Sisukord

Järgnevalt esitatakse kirjalikult esitatud arvamused ja vastusseisukohad neile:

Kirjalikult laekunud arvamused ja seisukohad

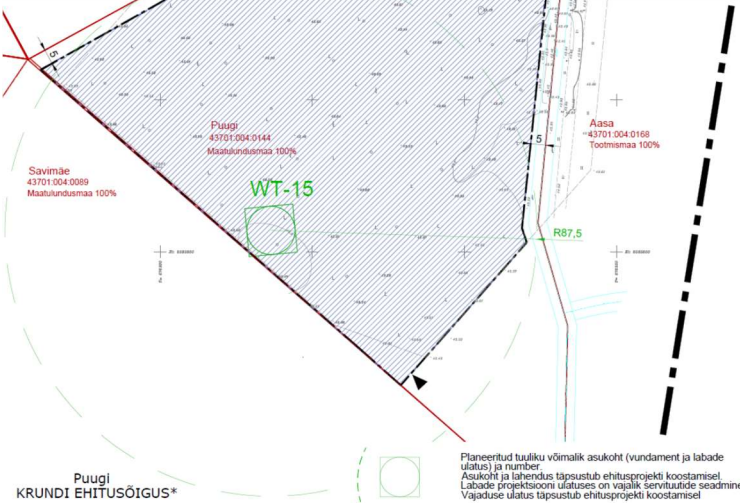
15. Elering AS 29.10.2024 kiri nr 11-4/2024/740-2	Käesoleva kirjaga esitab Elering AS (edaspidi Elering) oma seisukohad Varja tuulikupargi planeeringualade nr 1, 2 ja 3 detailplaneeringu ja keskkonnamõju strateegilise hindamise aruande eelnõude avalikule väljapanekule. Elering AS poolt ei ole esitatud detailplaneeringud kooskõlastatud. Kaitsevöönd ja paigaldiste ohutus Planeeringualadele ja nende lähedusse jääb Eleringi poolt hallatavaid kaitsevööndiga elektri- ja gaasipaigaldisi, mille puhul tuleb arvestada kaitsevööndi alal kehtivate piirangutega. Kaitsevööndi ulatus ja kaitsevööndis tegutsemise kord on sätestatud ehitusseadustiku §70 lõike 8 alusel kehtestatud majandus- ja taristuministri määrusega 25.06.2015 nr 73. Kõik ristumised Eleringi taristuga ja kaitsevööndis planeeritavad tegevused tuleb kooskõlastada Eleringiga. Detailsema info või eelprojekti tarbeks tehniliste tingimuste taotlemiseks palume pöörduda Eleringi poole.	Võetud teadmiseks. Viidatud standard EVS-EN 50341-2-20:2018 „Elektriõhuliinid vahelduvpingega üle 1 kV. Osa 2-20: Eesti siseriiklikud erinõuded (SEN)” ja GPG („Good Practice Guide”) „UKOPA/GP/013 Edition 1, 17. juuni 2017” on soovituslikud dokumendid, mille järgimine saab olla kohustuslik ainult juhul, kui õigusaktides on neile selgesõnaliselt viidatud. Kaitsevööndi ulatus ja tegevuspiirangud kaitsevööndis on sätestatud ehitusseadustiku § 70 lõike 8 alusel kehtestatud majandus- ja taristuministri määrusega 25.06.2015 nr 73. Planeeringu seletuskirjas on välja toodud kehtivad seadusjärgsed kitsendused. Palume tähele panna, et tuulikute täpsed asukohad ja kaugused Eleringi elektri- ja gaasitaristust täpsustatakse projekteerimise etapis, mille käigus võetakse arvesse kehtivaid õigusakte. Juhime teie tähelepanu, et Elering AS ei ole valitsusasutus planeerimisseaduse § 76 lg 1 mõttes, mistõttu puudub Elering AS'il käesolevas planeerimismenetluses kooskõlastamise kohtus.

Asutus/isik	Ettepanek/arvamus	Vastus (seisukoht)
	Juhime teie tähelepanu asjaolule, et lisaks ehitise kaitsevööndist tulenevatele piirangutele peab uute ehitiste kavandamisel arvestama olemasolevate ehitiste ohutuse tagamiseks vajalike meetmetega. Elektrituulikute osas tuleb lisaks arvestada nõutavat tuuliku vahekaugust 110 ja 330 kV liinidest hetkel kehtiva standardi <i>EVS-EN 50341-2-20:2018 ELEKTRIÕHULIINID VAHELDUVPINGEGA ÜLE 1 kV Osa 2-20: Eesti siseriiklikud erinõuded (SEN)</i> alusel. Nimetatud standardi järgi on vähim horisontaalne kaugus elektrituuliku torni telje ja õhuliini lähima juhtme vahel (tuule puudumisel) tuuliku masti kahekordne kõrgus. Elektrituulikute vahekauguse määramisel D kategooria gaasitorustikust lähtume üldtunnustatud Euroopas rakendatud praktika GPG („Good Practic Guide“) dokumendist „UKOPA/GP/013 Edition 1, 17. juuni 2017“. Nimetatud dokumendi kohaselt on vähim horisontaalne kaugus D kategooria gaasitorustiku ja tuuliku masti vahel poolteise kordne (1,5 kordne) tuuliku masti kõrgus. Palume kontrollida, et tuulikute kaugus Eleringi elektri- ja gaasitaristust vastaks ülalpool nimetatud nõuetele. Joonistelt paistab, et planeeringuala 1 tuulikute nr WT- 4 ja WT-5, planeeringuala 2 tuulikute nr WT-9, WT-10, WT-14, WT-15 ja planeeringuala 3 puhul tuuliku WT-20 asukoha planeerimisel ei ole või ei pruugi olla järgitud tuulikute kauguse nõuet Eleringi elektri- ja gaasitaristust. Palume sellisel juhul tuulikute asukohta muuta. Lisaks rõhutame, et planeeringualal 2 asuv tuulik WT-9 on kavandatud asuma Eleringi EstLink 2 konverterjaamast vaid umbkaudu 130m kaugusel. Palume esitada jäite simulatsioon tuulikute kohta, mis asuvad EstLink 2 konverterjaama aiale lähemal kui kaks tuuliku kogukõrgust (antud juhul kuni 600m). Eleringi poolt ei ole võimalik planeeringut kooskõlastada ilma tõendusmaterjalita, et paigaldatavad tuulikud ei kujuta ohtu olemasolevatele põhivõrgu elektripaigaldistele.	Seoses soovitud jäite simulatsiooniga märgime järgmist: ehitusseadustiku §19 lg 4 kohaselt vastutab ehitise ohutuse ja korrasoleku eest ehitise omanik. Lisaks juhime tähelepanu, et ehitise omanikul lasub kohustus võtta kasutusele vajalikud meetmed ehitise ohutuse tagamiseks ning vältida võimalikke riske. Riskide (sealhulgas jäätükkide lendumisest tingitud) hindamisel arvestatakse projektiga kavandatud elektrituuliku tehnilisi omadusi, tootja juhiseid ja asjakohaseid norme. Tuulepargi ühendusliini ja Eleringi õhuliini vahekauguste osas juhindume kehtivatest õigusaktidest ja määrustest. Kui kavandatav trass kattub Eleringi õhuliini kaitsevööndiga, kooskõlastatakse täpne trassikoridor ja kaugused Eleringiga projekteerimise etapis. Tuulepargi õhuliini rajamine Eleringi mastidele ei ole lubatud.

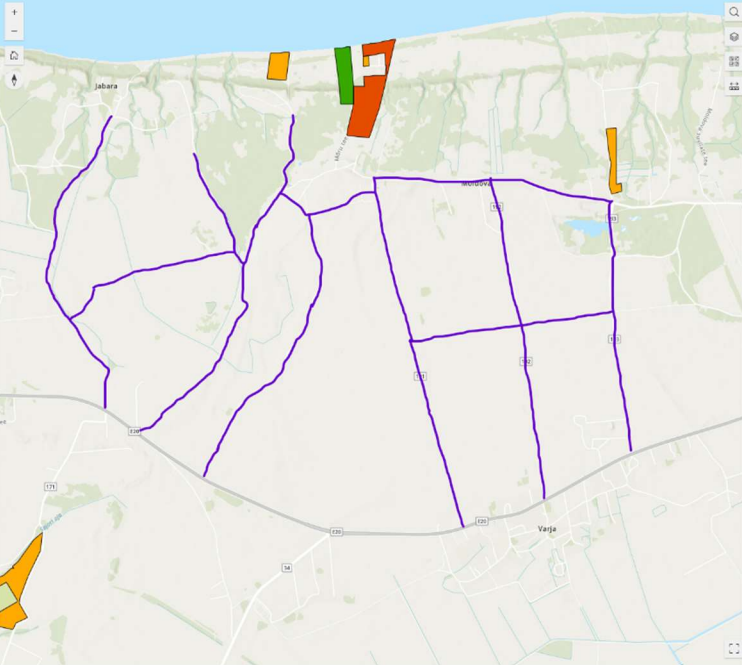
3. Kõikide DP 1-3 tuulikute puhul tuleb arvestada vähemalt 1,5-kordse tipukõrguse vahemaaga kavandatavate tuulikute ja päikeseelektrijaamade vahel Juhul, kui vald jätkab DP 1-3 koostamisega, tuleb arvata DP-st 2 välja tuulik WT-15. Aasa kinnistu (katastritunnust 43701:004:0168) ja Aru kinnistu (katastritunnus 43701:004:0176) on Evecon OÜ omandis. Evecon OÜ kavandab ehitada Aasa ja Aru kinnistutele	Märgime, et käesoleva planeeringu ala suhtes ei kehti õigusakti, mis määraks ära kavandatavate tuulikute ja päikeseelektrijaamade vahelise minimaalse kauguse. Seoses negatiivse mõjuga päiksepargile ja alajaamale, toome välja, et ehitusseadustiku §19 lg 4 kohaselt vastutab ehitise ohutuse ja korrasoleku eest ehitise omanik. Lisaks juhime tähelepanu, et ehitise omanikul lasub kohustus võtta kasutusele vajalikud meetmed ehitise ohutuse tagamiseks ning

Asutus/isik	Ettepanek/arvamus	Vastus (seisukoht)
	päikesepargi (Aru päikeseelektrijaam) koos seda teenindava alajaamaga. Mõlema ehitamiseks on väljastatud ehituslood. Päikesepargi ja alajaama vahetus läheduses rajatavad tuulikud mõjutavad negatiivselt nende tööd. Päikesepargi funktsioneerimine eeldab varjutuste puudumist ning paneele ohustavate nähtuste (nt jäätükkide lendamise) puudumist. Sõltuvalt tuuliku tüübist võib selle ohutsooni raadius vastata 1,5-3 tuuliku kõrgusele, mis on 300 m kõrguse tuuliku puhul 450-900 m. Vallas paralleelselt käimasolevas Evecon OÜ ja Enery Estonia OÜ tuuleparkide KOV EP menetluses asus vald seisukohale, et kavandatavate tuulikute ja päikeseelektrijaama vahele peab jääma vähemalt 1,5-kordne tipukõrguse vahemaa. Põhjuseks oli justnimelt päikesepargi töö häirimine ja jäätükkide lendamisest tulenev oht.1 Varja tuuleparkide detailplaneeringutes tuleb samuti järgida nõuet, et kavandatavate tuulikute ja päikeseelektrijaama vahele peab jääma vähemalt 1,5-kordne tipukõrguse vahemaa. Selliselt tagatakse nii erinevate tootmisseadmete elementaarne ohutus kui erinevate arendajate võrdne kohtlemine. DP 1-3 seletuskirjade kohaselt kavandatakse DP raames 300 m tuulikuid. Seega minimaalne vahemaa tuulikute ja Aru päikeseelektrijaama vahel on 450 meetrit. Aasa ja Aru kinnistute vahetusse lähedusse on DP-ga 2 ja 3 kavandatud tuulikud (vastavalt WT-15 ja WT-20). Vastavad tuulikud asuvad Aru päikeseelektrijaamale lähemal kui 1,5-kordne tipukõrgus. Tuuliku W-15 kaugus Aasa kinnisasjast on 87,5 meetrit. Sellise vahekauguse juures võivad tuuliku labad tõenäoliselt ulatuda üle Aasa kinnistu piiri. Evecon OÜ ei anna selleks oma nõusolekut. DP 2 joonise 18 kohaselt on tuuliku võimalik asukoht määratud küll nii, et labad ei ulatu Aasa kinnistuni (vt all-toodud väljavõtet). Rõhutatud aga on, et asukoht täpsustub alles ehitusprojekti koostamise käigus. Teiste sõnadega ei ole välistatud, et tuuliku lõplik asukoht kujuneb selliseks, et tuuliku laba ulatub üle Aasa kinnistu piire. Oluline on, et DP-s oleks selgelt välistatud WT-15 tuuliku selline asukoht, kus tuuliku labad ulatuksid üle Aasa kinnistu piire.	vältida võimalikke riske. Riskide (sealhulgas jäätükkide lendumisest tingitud) hindamisel arvestatakse projektiga kavandatud elektrituuliku tehnilisi omadusi, tootja juhiseid ja asjakohaseid norme.

Asutus/isik	Ettepanek/arvamus	Vastus (seisukoht)
	 Planeeritud tuuliku võimalik asukoht (vundament ja labade ulatus) ja number. Asukoht ja lahendus täpsustub ehitusprojekti koostamisel. Labade projektsiooni ulatuses on vajalik servituutide seadmine. Vajaduse ulatus täpsustub ehitusprojekti koostamisel. Igal juhul, tuuliku WT-15 kaugus 87,5 m Aasa kinnistust ehk Aru päikeseelektrijaamast tähendab seda, et tuulik WT-15 ei saa kavandada DP-s määratud asukohta. Kinnistu laius, kuhu kavandatakse tuulik WT-15, on vaid 90 meetrit (vt all-toodud kaardi väljavõtet). See tähendab, et tuulik WT-15 ei saagi kavandada DP 2 alale, sest selle puhul ei ole võimalik tagada 1,5-kordsele tipukõrgusele vastavat vahemaad päikeseelektrijaamast.  Seega tuleb tuulik WT-15 arvata Varja tuulepargi ala 2 detailplaneeringust välja. DP 3 tuulik WT-20 samuti asub Aru päikeseelektrijaamale lähemal kui 1,5-kordne tipukõrgus ehk lähemal kui 450 meetrit (vt all-toodud kaardi väljavõtet³).

Asutus/isik	Ettepanek/arvamus	Vastus (seisukoht)
	 Seega tuleb tuuliku WT-20 asukoht kas nihutada selliselt, et selle kaugus Aru kinnistust jääks vähemalt 1,5 tipukõrgusele vastav vahemaa, või selle võimatuse korral arvata tuulik WT-20 Varja tuulepargi DP alast 3 välja. Kokkuvõttes tuleb kõikide DP 1-3 tuulikute puhul arvestada vähemalt 1,5-kordse tipukõrguse vahemaaga kavandatavate tuulikute ja päikeseelektrijaamade vahel.
